Vereinfachte Änderung des Bebauungsplanes: Kreuzhuberfeld

gem. § 13 Bau.GB. durch Deckblatt Nr. ?

Stadt Pocking
Landkreis Passau

Änderung von textlichen Festsetzungen

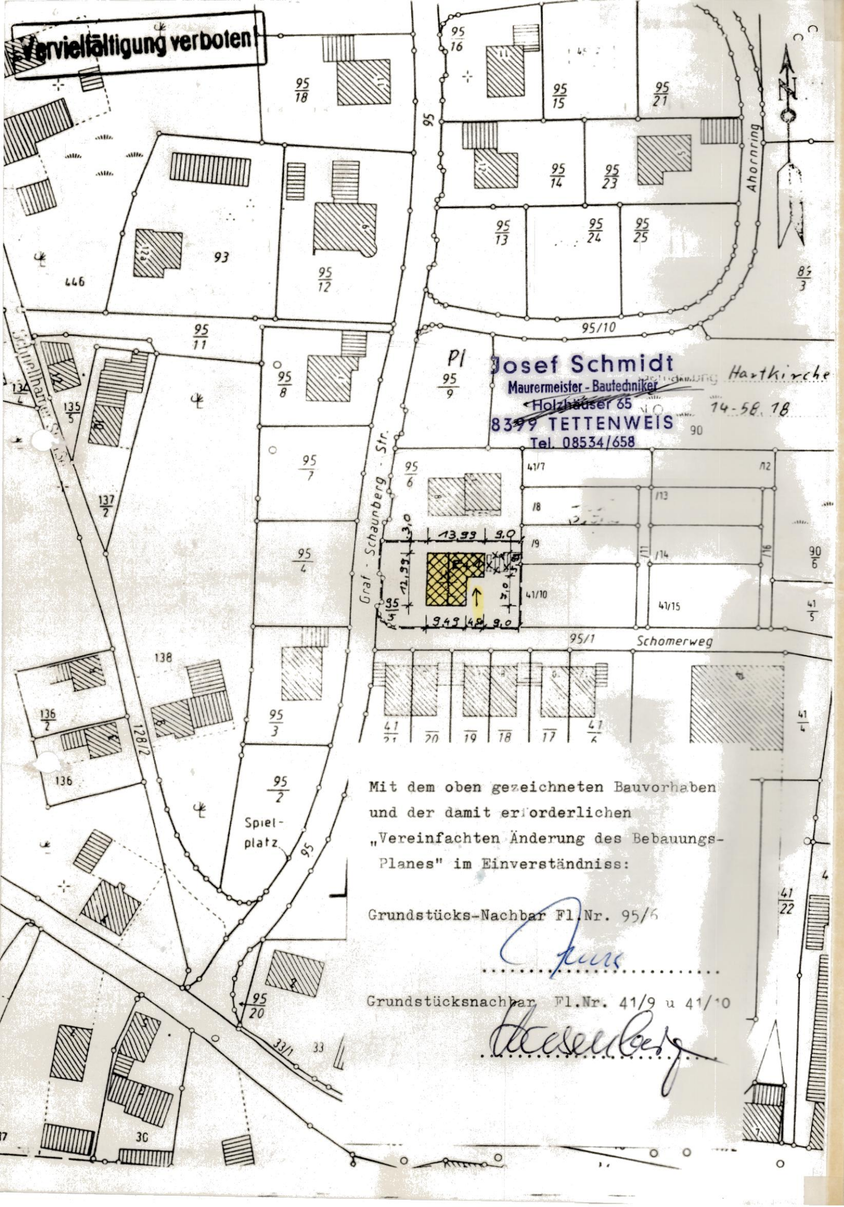
Im Baugebiet Kreuzhuberfeld ist die Errichtung von Gebäuden mit E + 1 (Haustyp II) zulässig.

Die im rechtskräftigen Bebauungsplan festgesetzte Firsthöhe (TZ 5.23) und Traufhöhe (TZ 5.24) sind daher entsprechend zu ändern:

TZ 5.23 Firsthöhe max. 7,50m über gewachsene Geländeoberkante zulässig

TZ 5.24 Traufhöhe max. 4,00 m über gewachsene Geländeoberkante zulässig
